Ing. G. GALLO
MILANO

ALIMENTATORE PER ULTRA-PLAT E LAMPO
- Schema elettrico -

N° 1845-4
Data 13-3-52

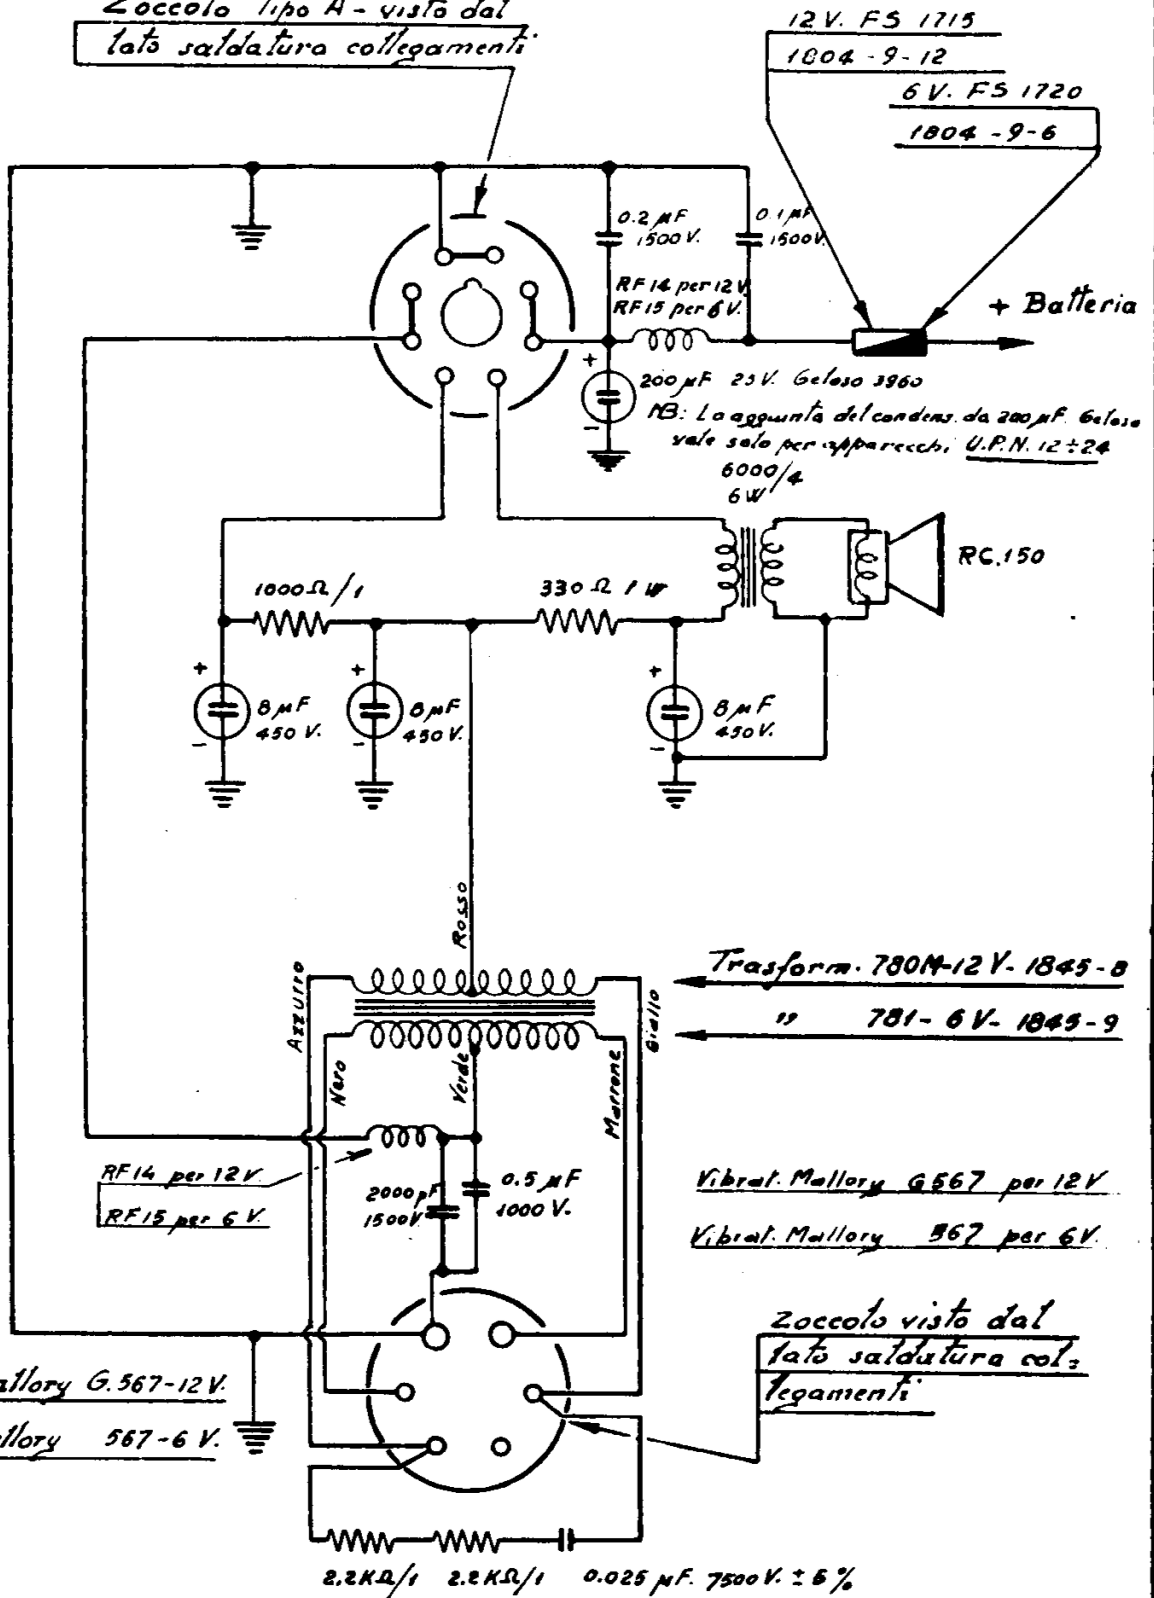
MODIFICHE	28-3-52	aggiunto RF 15 e cond. 2000 µF	Dis.	Mel.	
	11-6-52	" condensatore 200 µF.			
	27-8-52	variato resist. da 100 Ω in 330 Ω 1 W.			
	3-9-52	Aggiornato			
			Luc.	Fin	
			v°	Scala	Pezzi N.
